Saksframlegg

Saksnr	Utvalg	Type	Dato
048/22	Areal- og forvaltningsutvalet	PS	02.06.2022

92/2 Detaljreguleringsplan R187 Kvaløy - to nye hytter

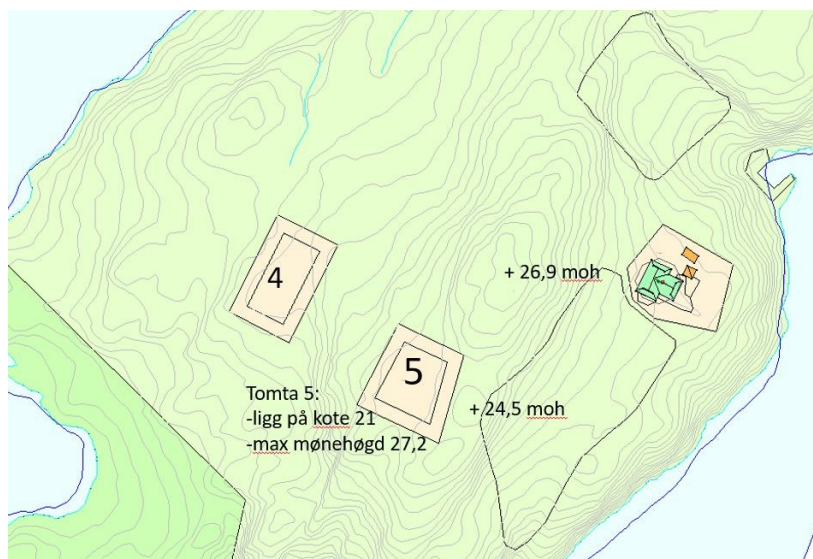
Plassering av hytte nr 5:

Hytte nr 5 er foreslått plassert slik vist på plankart. Dette er på høgdekote 21. Planføresegnene legg opp til max mønehøgd på kote 27,2 (altså hytnehøgd på ca 6,2). Dette vil bli høgare enn kollane her, sjå skisse over , samt figur 15 i planskilddring. Høgdata i kartet her er henta frå hoydedata.no/fkb hoydedata.

Etter rådmannen sitt syn vil det bli betre landskapstilpassing om hytta plasserast lågare i terrenget, og gjerne òg får litt lågare bygningshøgde (til samanlikning er hytte nr 4 ein meter lågare).

Rådmannen tilrår at hytta blir trekt noko mot vest i terrenget, og legg inn maks mønehøgde under kotehøgde 24. Ein ser at terrenget lengre vest er litt brattare, men med tilpassa byggeskikk kan det gå; alternativt at hytta flyttast til nordsida av hytte 4. Det er mange omsyn å ta her, og ein er viss på at planfremjar ønskjer gode tilpassa løysingar; som òg planskildringa legg opp til, og som td figur 14 i planskildringa viser, så blir det lagt opp til låge hytter (lågare enn det føresegnene gir rom for) Her må det vere samsvar mellom intensjon og juridisk plankart/føresegn.
